OGGETTO: R.F.I. S.p.A, "Linea AV/AC Torino – Venezia. Lotto funzionale tratta Brescia – Verona. Nodo AV/AC di Verona: ingresso ovest." Comuni di localizzazione: Verona, Sona (VR)."
Intervento di VIA statale e Legge Obiettivo (D.lgs 152/2006 e s.m.i. e L.O. n. 443/2016) –
trasmissione parere.

PROVINCIA DI VERONA
Legge Regionale 08 febbraio 2016, n. 4
COMITATO TECNICO PROVINCIALE
VALUTAZIONE IMPATTO AMBIENTALE

Estratto Verbale n. 7
Scduta del 29 dicembre 2016

Oggetto della richiesta: Linea AV/AC Torino-Venezia. Lotto funzionale tratta Brescia - Verona. Nodo AV/AC di Verona: ingresso ovest. Valutazione Impatto Ambientale (Legge Obiettivo 443/2001).

ALLEGATO 1.1 - Galleria artificiale IC VR Merzi - via De Amicis - abitato Corte Messedaglia

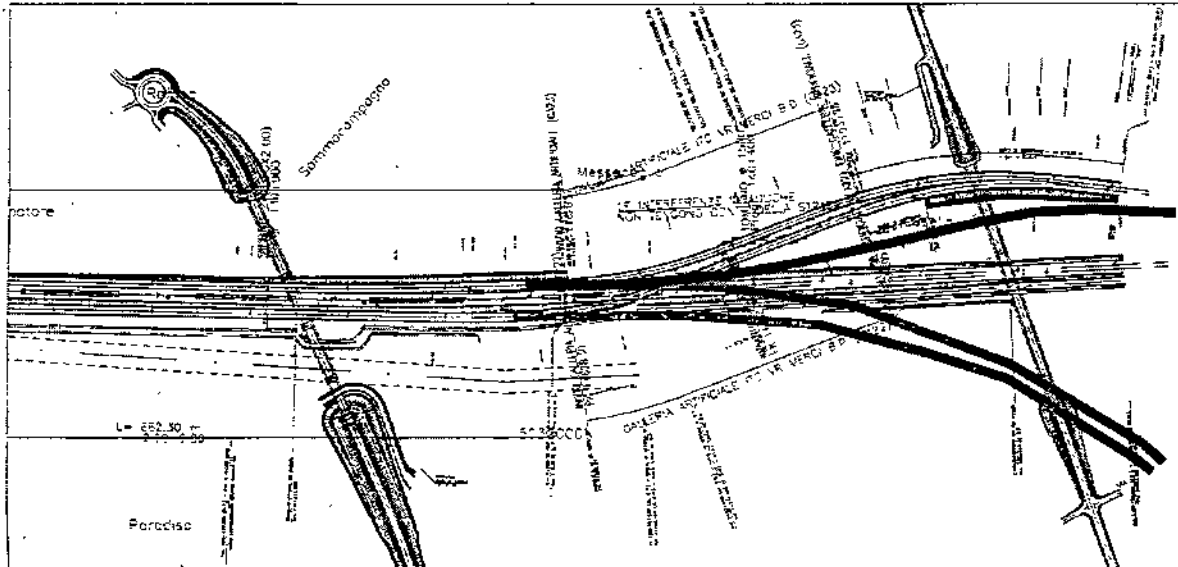
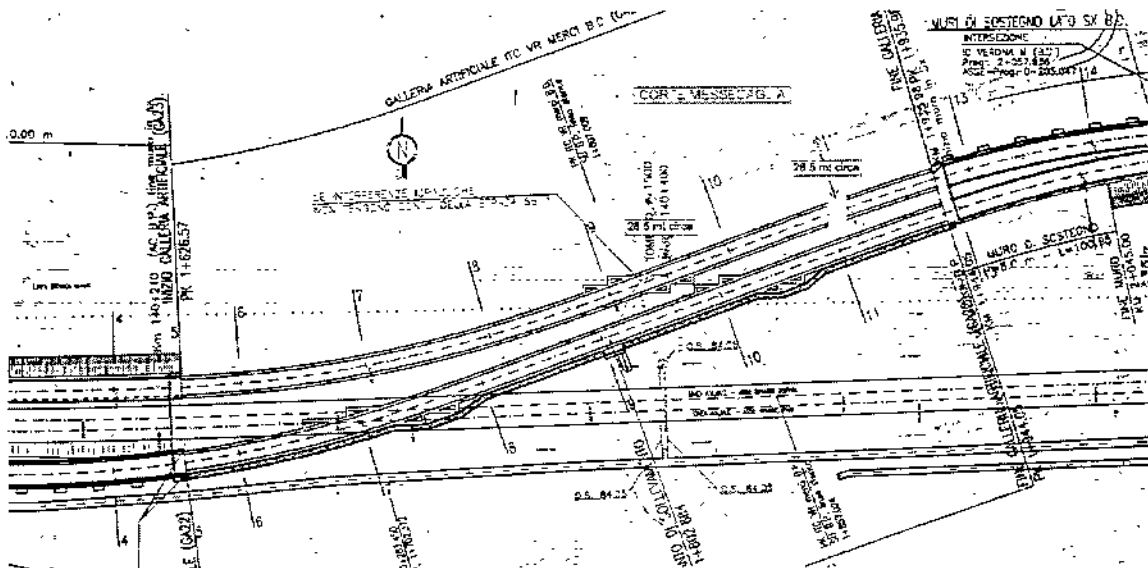
| <p>Nell'ultimo tratto della linea in progetto, in prossimità del nodo di Verona, i due binari merci si diramano verso nord e dopo aver sottopassato la linea AC e la linea esistente si dovrebbero inserire nello scalo merci di Verona.</p> <p>Dalla prima tavola di progetto del nodo di Verona, situato extra tratta, si evince tuttavia che le linee merci non si inseriscono nello scalo merci bensì proseguono in linea retta parallele sino all'intersezione con la linea proveniente dal Brennero.</p> <p>Non v'è dunque una valida ragione per progettare l'interconnessione a nord dove, contrariamente a quanto avviene a sud, è situato un centro abitato con una corte storica di pregio. Si tratta della corte Messedaglia che risale alla seconda metà del XV secolo. Ha la struttura di una casa padronale con gli annessi rustici e una chiesetta. Di questo antico edificio rimane oggi la loggia, che presenta ancora resti degli affreschi originari del Seicento e le decorazioni sulle travi del Cinquecento. Altro edificio antico è la chiesetta costruita nel XVIII secolo e dedicata a Santa Maria in Carmine. Tutti gli edifici storici di questa corte non presentano fondamenta.</p> <p>La linea merci risulta progettata in parte in galleria, con una parte fuori terra di oltre un 1 metro. Nella parte finale la linea risulta scorrere in trincea, ovvero senza la copertura.</p> | |

ALLEGATO 2.1 - Transito mezzi di cantiere - via De Amicis Sona - via Cason Verona - nuova pista ciclo-pedonale

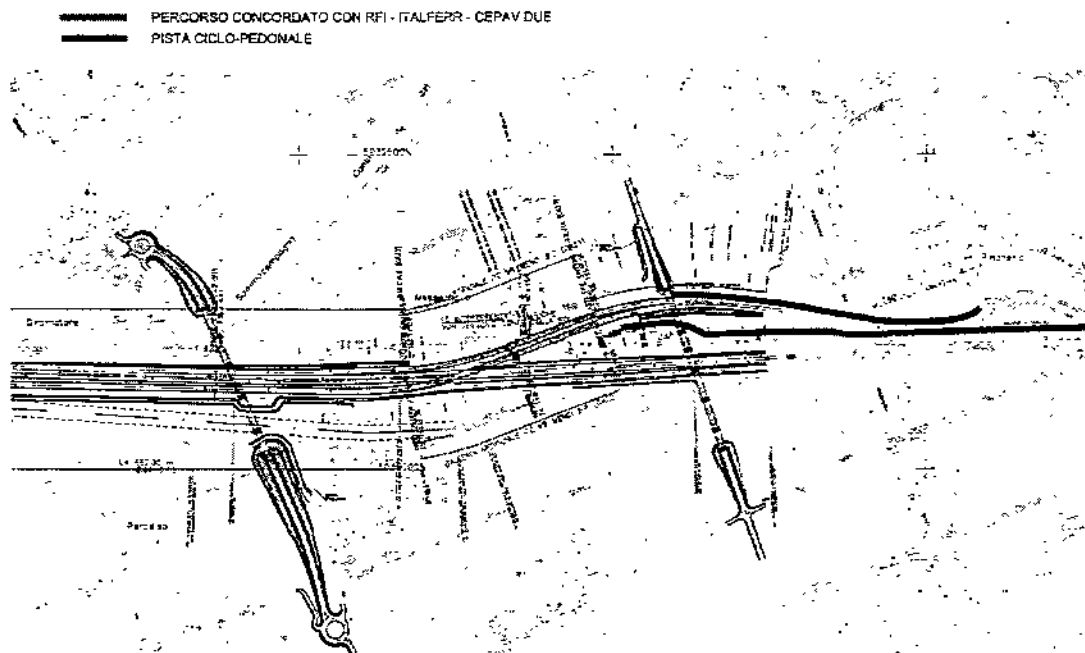
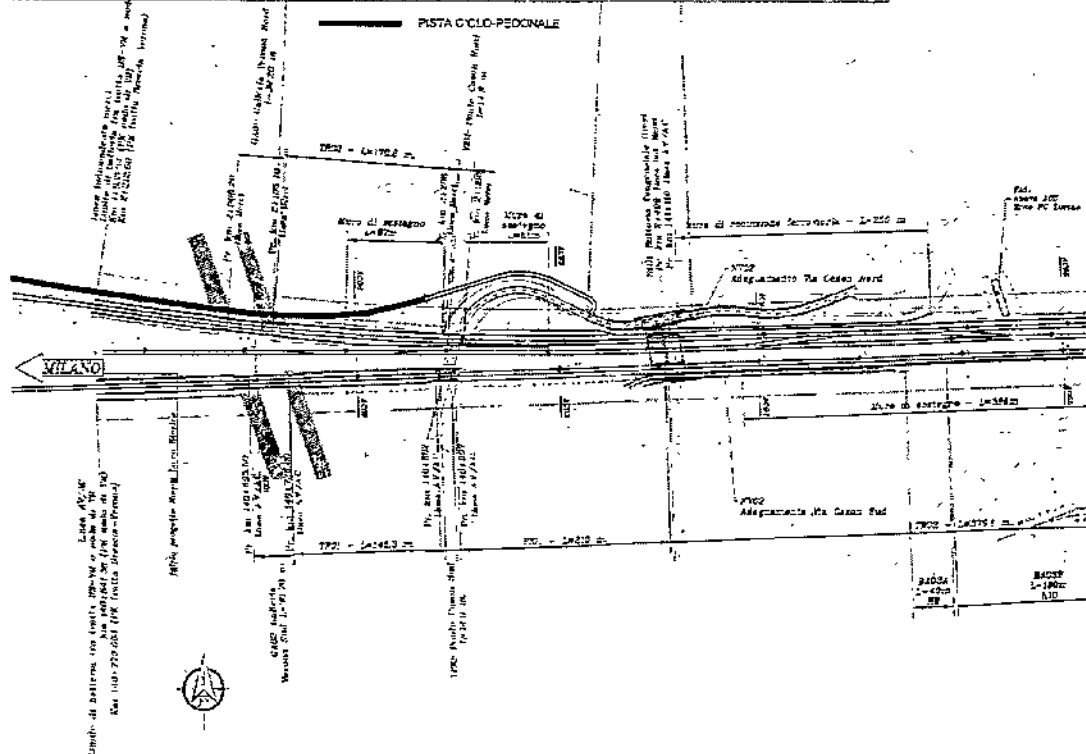
Si richiede che la viabilità di cantiere sia realizzata come previsto nel report-verbale di incontro tra i Comuni di Sona e Sommacampagna ed RFI, Italferr e Cepav Due approvato con delibera di Giunta Comunale n. 207 del 02.11.2016 (in colore verde nell'allegato 2.1).
